女川原子力発電所 2 号炉審査資料	
資料番号	02DS-4-2(改 4)
提出年月日	2023 年 12 月 19 日

女川原子力発電所 2 号炉
設置許可基準規則等への適合性について
(固体廃棄物処理系固化装置の固化材変更等)
< 補足説明資料 >

2023 年 12 月
東北電力株式会社

第3-1図 固体廃棄物処理系系統概要図

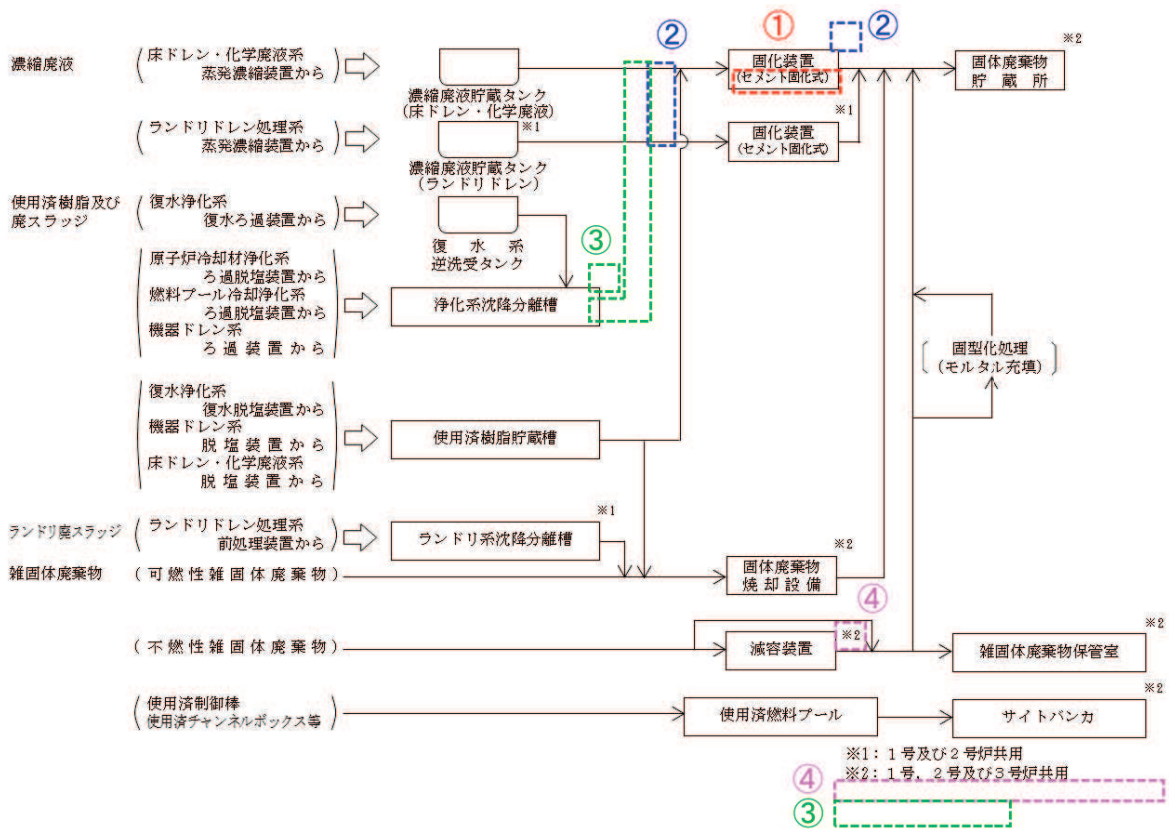
既設置変更許可の本文及び添付書類八に記載しているプラスチック固化式固化装置の固化材を「プラスチック」から「セメント」に変更するとともに、1号炉との共用を取り止める。

また、既設置変更許可では、使用済粉末樹脂等についても固化材（プラスチック）と混合してドラム缶内に固化し貯蔵保管することを記載しているが、セメント固化式固化装置での固化処理は行わない方針としたため、今回の申請にあわせてこの記載を削除する。

【変更理由】 ①固化材変更 ②共用取り止め ③固化処理の取り止め ④記載の適正化

第4-2図 変更前後の機器配置イメージ (1/2)

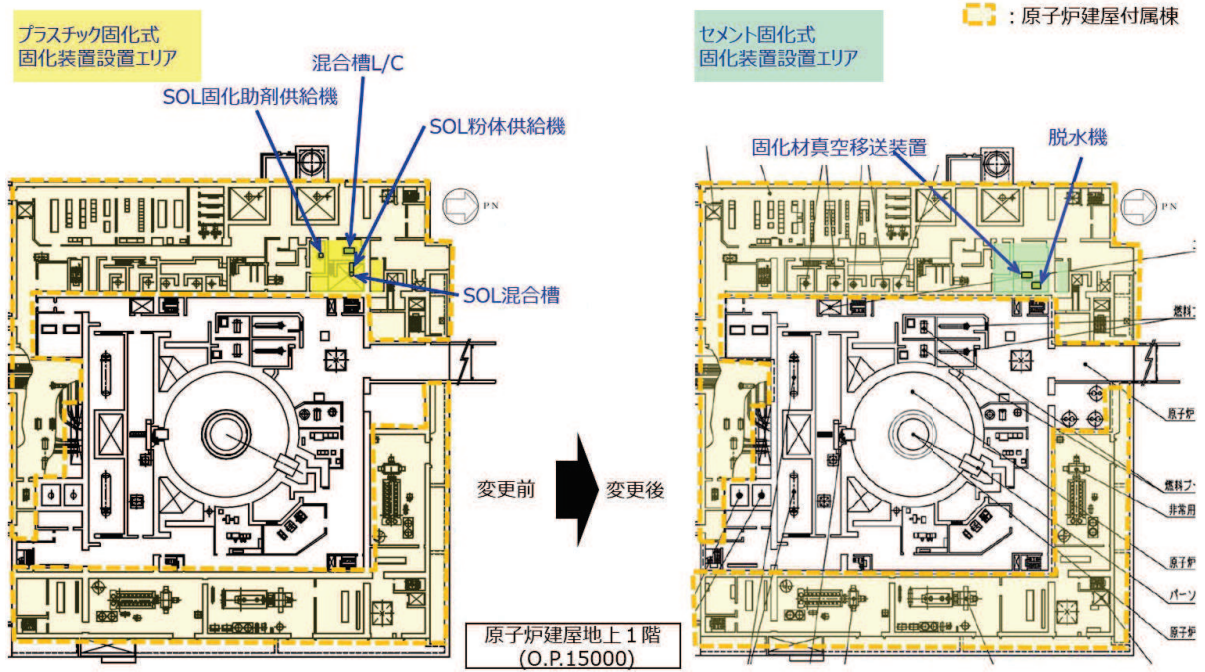
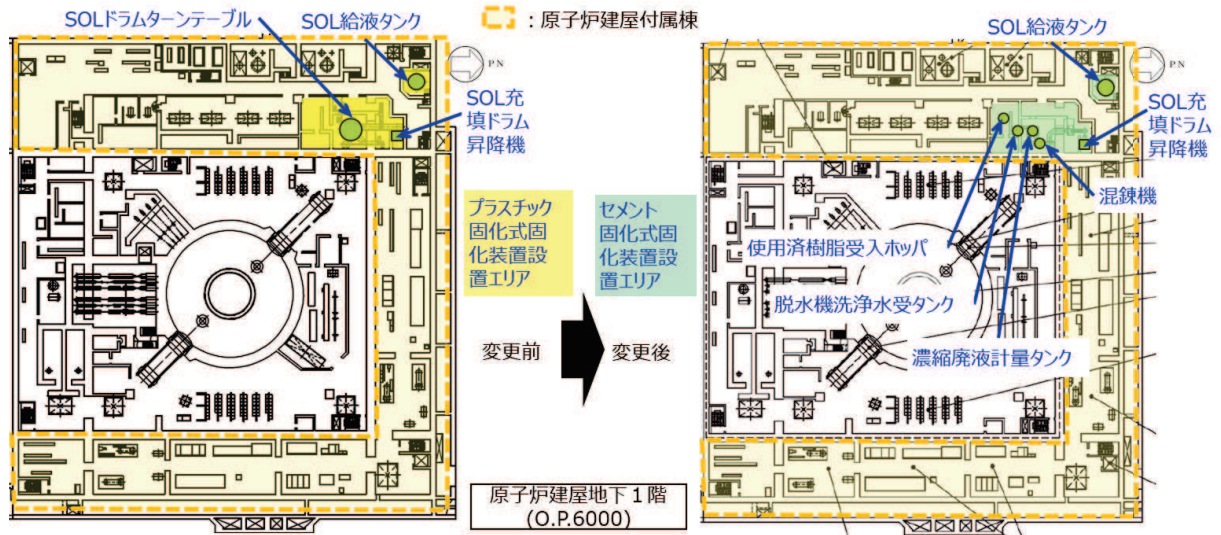
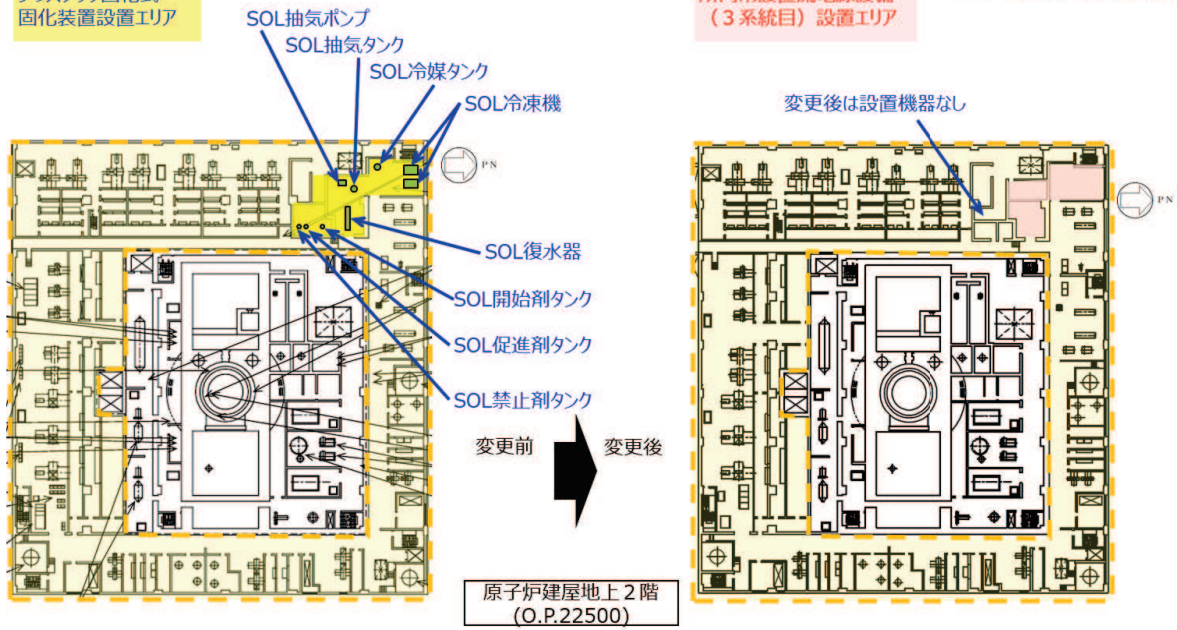
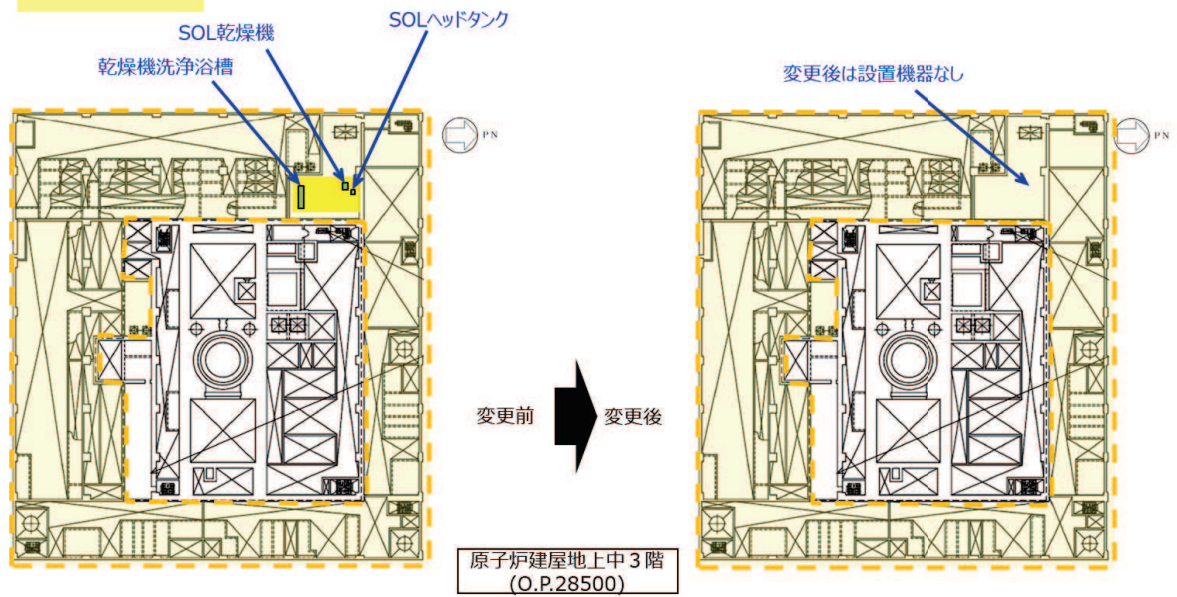
また、固化材の変更に合わせて固化装置の機器構成について最適化を図り、得られたスペースを活用し所内常設直流電源設備（3系統目）を設置する。

濃縮廃液及び使用済樹脂を固化するために原子炉建屋付属棟に設置した固化装置の固化材を「プラスチック」から「セメント」に変更することに伴い、固化装置のうちプラスチック固化に関する機器等を撤去し、セメント固化専用の機器等を追設する。

セメント固化式固化装置の設置場所を第 4-1 図に示す。また、変更前後の機器配置イメージを第 4-2 図に示す。

第 4-3 図 セメント固化式固化装置概略系統図

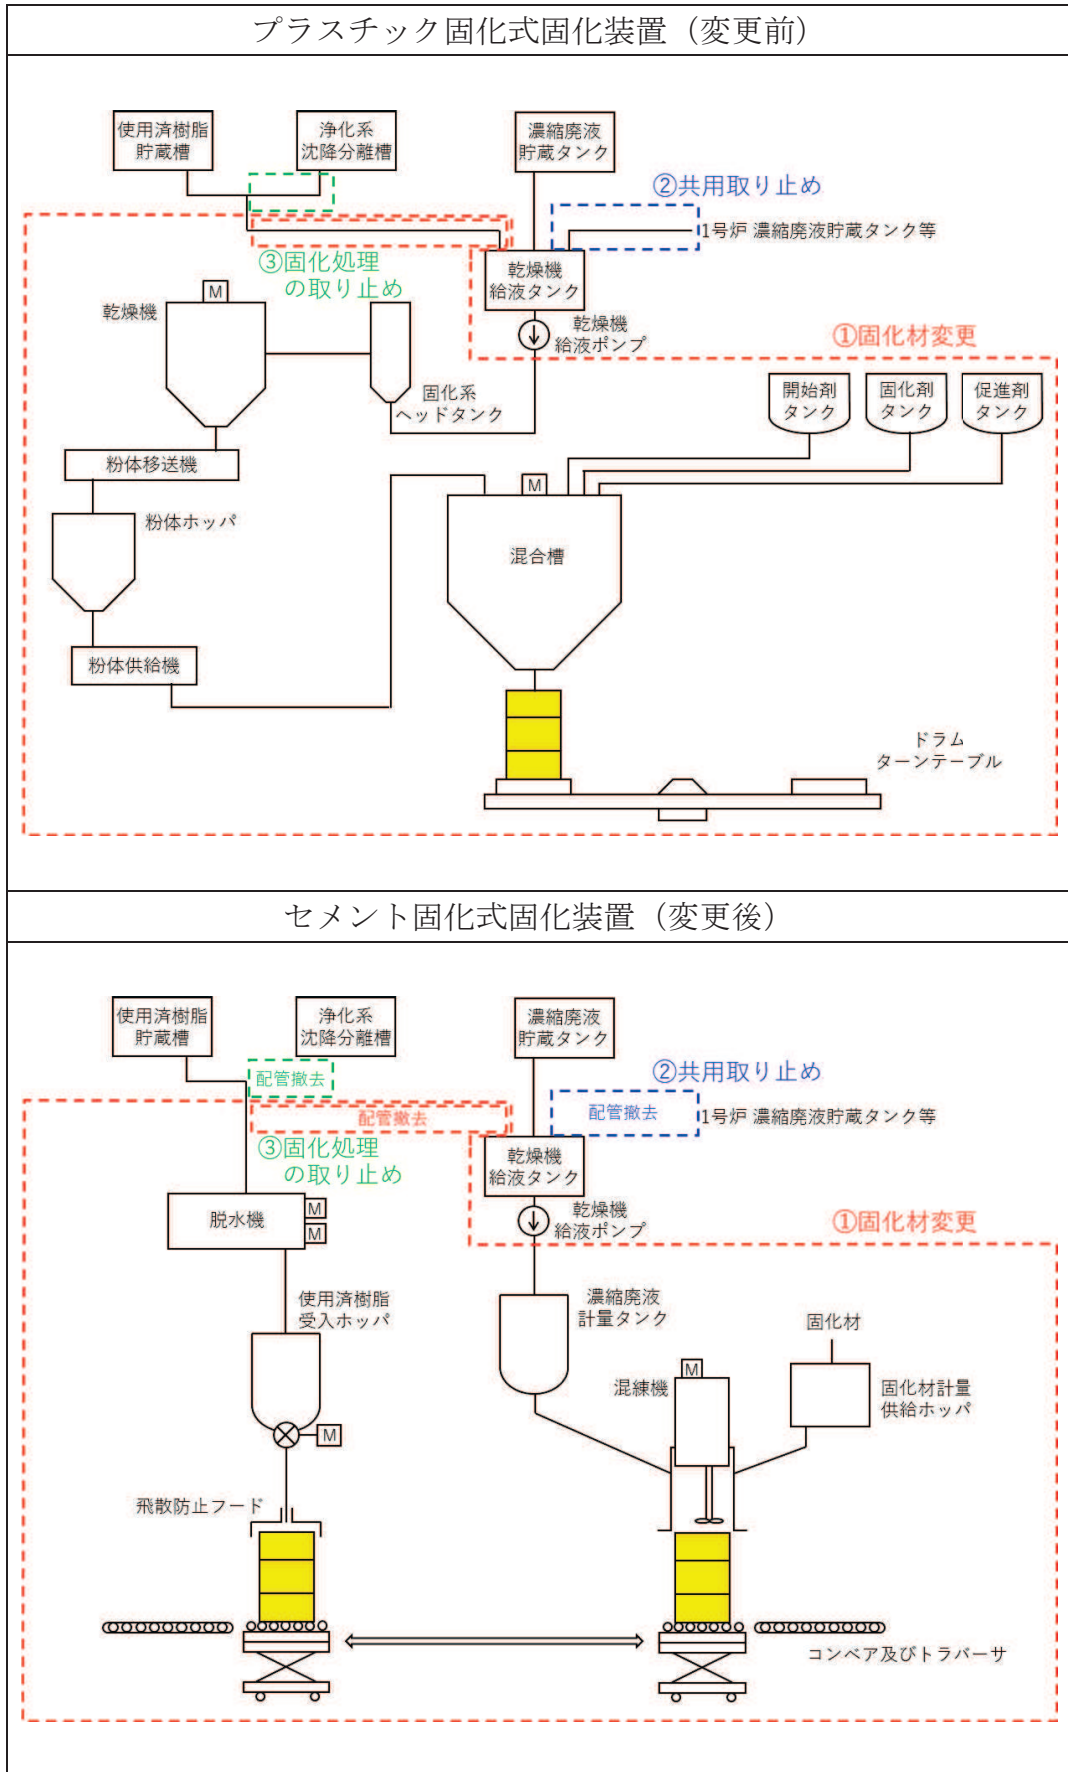
セメント固化式固化装置の仕様を第 4-2 表、セメント固化式固化装置概略系統図を第 4-3 図に示す。

本変更によるプラスチック固化式固化装置等の撤去箇所を第4-3図に示す。

本変更により撤去するプラスチック固化式固化装置及び移送配管については、これまで放射性廃棄物の処理・移送実績がないため、原子炉施設保安規定に基づき「放射性廃棄物でない廃棄物」と判断できるものは産業廃棄物として処分し放射性廃棄物の低減を図る。

図1 セメント固化式固化装置における散逸防止対策（イメージ図）

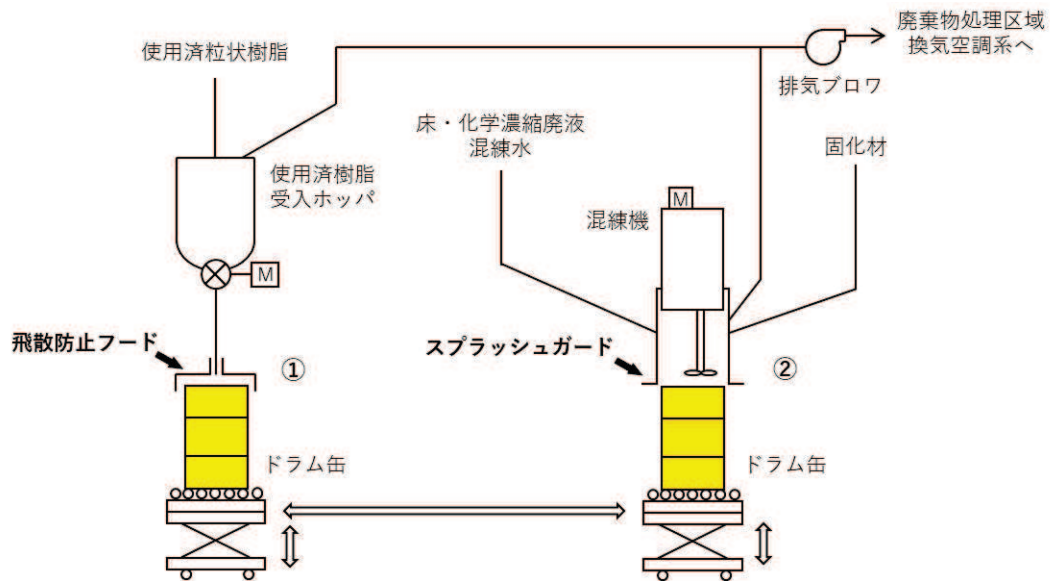
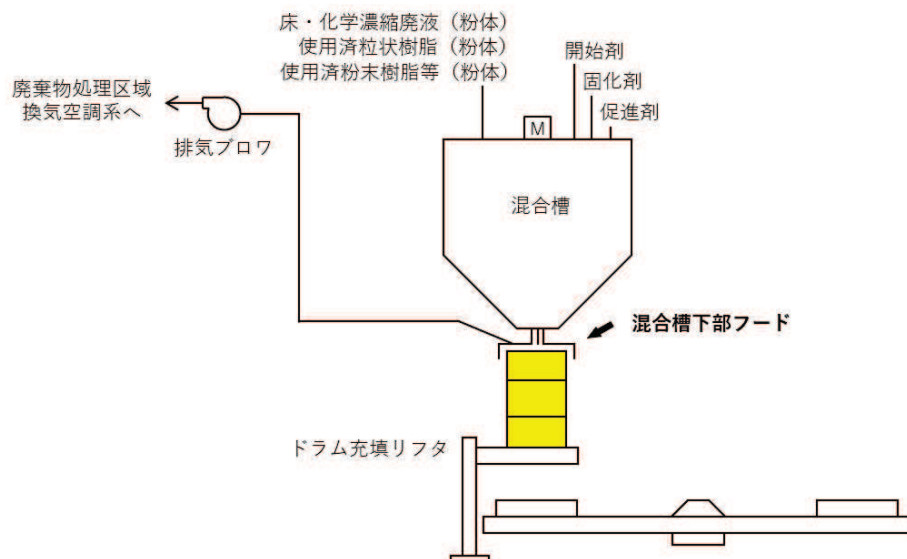
本変更後のセメント固化式固化装置による放射性廃棄物の処理工程において、放射性物質の散逸防止を考慮する必要がある工程としては以下の 2 箇所があり、これらの工程に対する散逸防止対策として、飛散防止フード及びスプラッシュガードを設置する。

使用済樹脂受入ホッパからドラム缶へ使用済粒状樹脂を投入する際 (①) には、ドラム缶を上昇させ飛散防止フードと接続するとともに、飛散防止フードは使用済樹脂受入ホッパを介して廃棄物処理区域換気空調系に接続し、ドラム缶内を排気することにより、ドラム缶内からの放射性物質の散逸を防止する設計とする。

また、混練機からドラム缶へ床・化学濃縮廃液、固化材及び混練水を投入し混練する際 (②) には、ドラム缶を上昇させスプラッシュガードと接続するとともに、スプラッシュガードは廃棄物処理区域換気空調系に接続し、ドラム缶内を排気することにより、ドラム缶内からの放射性物質の散逸を防止する設計とする。
